Protokoll der Preisgerichtssitzung zum

Realisierungswettbewerb Besucherinformationszentrum Grube Messel

Auslober:	Hessisches Ministerium für Wissenschaft und Kunst vertreten durch das Hessisches Baumanagement RNL Süd
Ort:	Bürgerhaus der Gemeinde Messel, Germannstr. 19, 64409 Messel
Datum/Zeit:	30.03.2006 08:00 Uhr – 09:15 Uhr, Besichtigung des Wettbewerbsgeländes 09:30 Uhr – 23:30 Uhr, Preisgerichtssitzung
Sitzungsablauf:	Besichtigung des Wettbewerbsgeländes

Tarnzahl 1008 — Preisrunde

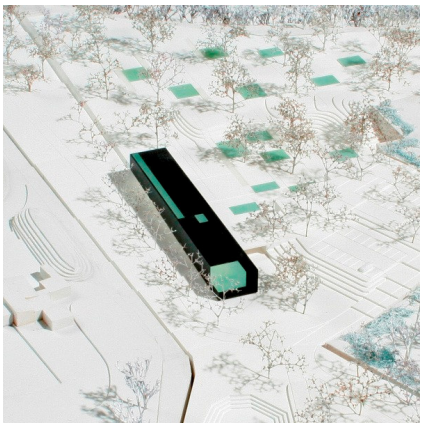
Das Gebäude ist in Längsrichtung zur Grube Messel ausgerichtet, nach Westen geschlossen, nach Osten zum Gartenbereich geöffnet. In gedanklicher Fortführung der Westkante wird eine neue Aussichtsplattform an der Grubenkante errichtet.
Der Themengarten ist sinnvoll auf der Ostseite des Gebäudes angelegt, wurde thematisch jedoch noch nicht bestimmt. Kritisch erscheint die Wegeführung zum Gebäude. Sie erfolgt ausschließlich über den auf dem vorhandenen Plateau gelegten Parkplatz. Die alte Stützmauer bleibt erhalten, wird zur bestimmenden Kante der Zuführung in das Gebäude an der Ostseite. Das Raumprogramm wurde nicht vollständig erfüllt. Das Bistro ist zu klein und in seiner Lage im Hinblick auf die Blickrichtung nicht optimal gewählt. Eine Dramaturgie des Ausstellungsrundganges ist nicht gegeben. Kino und Schatzkammer sind nicht gut angeordnet.
Grundsätzlich ist der klare strukturelle Ansatz positiv hervorzuheben.

Tarnzahl 1009 — Preisrunde

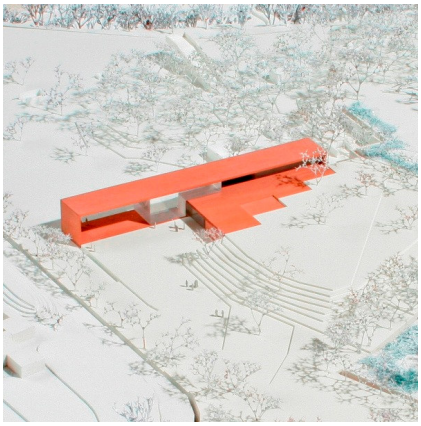
Die Leitidee des Entwurfs mit dem lang gestreckten, quer stehenden Baukörper, der sich mit seiner Längsseite deutlich zur Landschaft der Grube hin orientiert, ist gut nachvollziehbar. Deutlich wird auch die gewollte Inszenierung der Landschaft durch den „offenen Bügel“ des Gebäudes, der die Landschaft bildhaft einbezieht. Gleichzeitig wird durch diese Form der Überdachung geschickt ein Zeichen für den Eingang gesetzt. Die Dimensionierung dieses „Fensters zur Landschaft“ löste Preisgericht eine kontroverse Diskussion aus.
Aus der Topographie wird überzeugend eine Art Hochplateau entwickelt, in das der Baukörper eingeschlossen wird. Die innere Erschließung ist gut angeordnet. Der Eingang in das Besucherinformationszentrum ist funktional richtig. Ebenso ist die Ebene der Ausstellungen gut organisiert. Das Café/ Bistro im Obergeschoss ist über eine Treppe separat zu erreichen. Von hier aus hat der Besucher einen guten Überblick über die Grubenlandschaft, jedoch ist die gemeinsame Nutzung mit dem Veranstaltungsraum im UG nicht gewährleistet.

Geschickt nutzt der Verfasser die bestehende Stützmauer für die Integration der Ausstellungsflächen. Die Grubenlandschaft wird in beiden Gebäudeebenen sehr gut deutlich und durch Einzelobjekte verstärkt. Eine Rampe ermöglicht den Blick in die Grube, jedoch lässt sich eine eindeutige Wegeausbildung vermissen. Die Barrierefreiheit ist gewährleistet. Das vorgegebene Raumprogramm ist erfüllt.
Die vorgeschlagene Konzeption lässt eine Realisierung im wirtschaftlich vorgesehenen Rahmen erwarten.

Tarnzahl 1020 — Engere Wahl

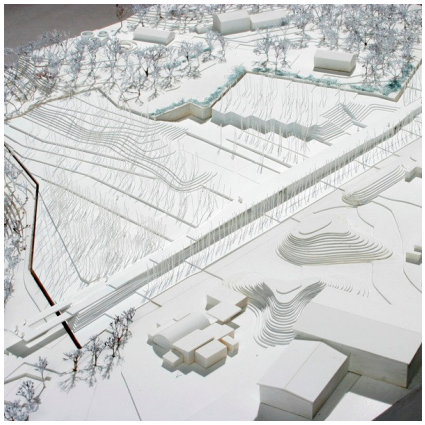
Die Leitidee, das Gebäude und den Weg durch das Gelände zur Grube als eine Einheit zu begreifen und dementsprechend konsequent zu gestalten, wird lobend anerkannt. Das Dach als fünfte Fassade ermöglicht ein lebendiges und abwechslungsreiches Schreiten zu der Aussichtsebene hin. Dort, wo der Blick am eindruckvollsten ist, wendet sich der Weg um 360°, umfasst das Gebäude und markiert seinen Umriss. Diese Geste ermöglicht dem Besucher ein rasches Begreifen der ganzen Anlage.
Die große unwirtschaftliche Außenfläche des Baukörpers schafft intensive Beziehungen der Innenräume zum Außenraum, jedoch sind die orthogonal zum Bauwerk geführten Themengärten und Freiflächen zu streng und großflächig angeordnet. Sie geraten in Konkurrenz mit der disziplinierten Form des vorgeschlagenen Baukörpers. Die gewünschte Spannung zwischen Gebäude und Umfeld wird vermisst. Aus gleichem Grund findet die intensive Terrassierung des Geländes keine Befürwortung im Preisgericht.

Der leicht auffindbare Haupteingang und die Grundrisse sind insgesamt gut angeordnet. Leider lässt die klare Gebäudeform nur eine begrenzte Variabilität der Flächen zu.
Die Lage der Verwaltung ist gut gewählt, während die optimale Kombination aus Café und Foyer nicht gegeben ist.
Insgesamt handelt es sich um einen interessanten Beitrag zur gestellten Aufgabe. Die Stärke der Arbeit ist sicherlich die gezielte und abwechslungsreiche Wegeführung. Auch die konventi-

onelle Konstruktion verspricht hohe Wirtschaftlichkeit in der Erstellung. Lediglich die Unterhaltskosten dürften auf Grund der hohen Anteile an Außenwänden überdurchschnittlich hoch sein.

Tarnzahl 1036 — Engere Wahl

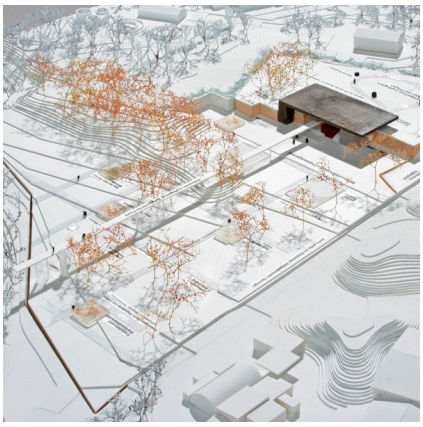
Der Verfasser positioniert das Hauptgebäude des Besucherinformationszentrums an der Geländestufe und nutzt diese, um auf zwei Ebenen die Ausstellungsflächen anzubieten. Die geschosshohe Verglasung zum Außenraum erlaubt großzügig Blicke aus dem Inneren auf die anschließenden Themengärten. Im Inneren erlauben geschlossene Kuben eine klare und übersichtliche Gliederung der Ausstellungsräume. Das System der Boxen erfüllt zwar das Raumprogramm, die erwünschte Dramaturgie des Rundganges ist jedoch nicht ablesbar. Die Schatzkammer als Höhepunkt des Rundganges kommt nicht entsprechend zur Geltung.
Begleitet von der Spur der Fragen gelangt der Besucher zum Haupteingang. Die Wegeführung zum klar ersichtlichen Eingang erscheint jedoch eher zufällig. Zur Grube Messel hin schließen vom Gebäude aus die Themengärten an, die sich in einem strengen Wegeraster bis zum Rand der Grube erstrecken, sie erscheinen jedoch als zu überfrachtet. Das Raster verliert sich am

Rand der Grube. Über allem schwebt der Steg, der sich in Wipfelhöhe der Bäume bis zum Grubenrand erstreckt. Der Steg unterstreicht die klare Gliederung des Besucherinformationszentrums und führt den Besucher auf direktem Weg zum Aussichtspunkt.
Die klare Ausrichtung der Gesamtanlage zur Grube Messel mit der Nutzung der bestehenden Höhenstufen wird als überzeugende Komposition gewürdigt.

Tarnzahl 1037 — Preisrunde

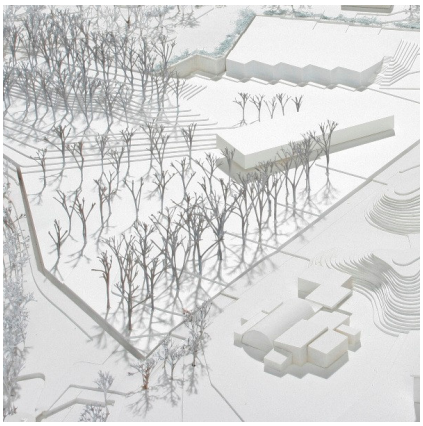
An der Schnittstelle zwischen der Grube und dem ehemaligen Lagergelände ist als autonomes Gebäude ein einfacher Kubus wie ein Container platziert, der sich vom oberen Plateau weit über das Geländegefälle nach Süden hinaus schiebt und damit im Inneren gleichzeitig als Besucherzentrum und Aussichtsplattform dient. Als Referenz zur industriellen Geschichte des Ortes ist der Neubau das einprägsame Signal eines Kontrapunktes zur Vielfalt der Landschaft. Er verzichtet daher auch im Inneren konsequent auf jedwede landschaftliche Inszenierung von Erlebnisräumen zugunsten einer strikt rektangulären Systems, das aus Sicht der Betreibergesellschaft jedoch als zu nüchtern empfunden wird. Durch die dichte Nutzung des Innenraums wird große Funktionalität bei hoher Variabilität erreicht, ohne dass der Naturraum durch die Nutzeransprüche über das notwendige Maß hinaus beeinträchtigt wird.
Die Strategie des Entwurfs folgt der Logik des minimalen Eingriffs und setzt dabei doch ein starkes Zeichen, das in der technischen Ästhetik dieser „box“ komplementär zur inszenierten „Kulisse des Urwaldgartens“ steht, der über eine Wendeltreppe im Inneren des Containers erreichbar ist und in einer Geländesenke nach Süden zum Aussichtspunkt am Grubenrand überleitet.
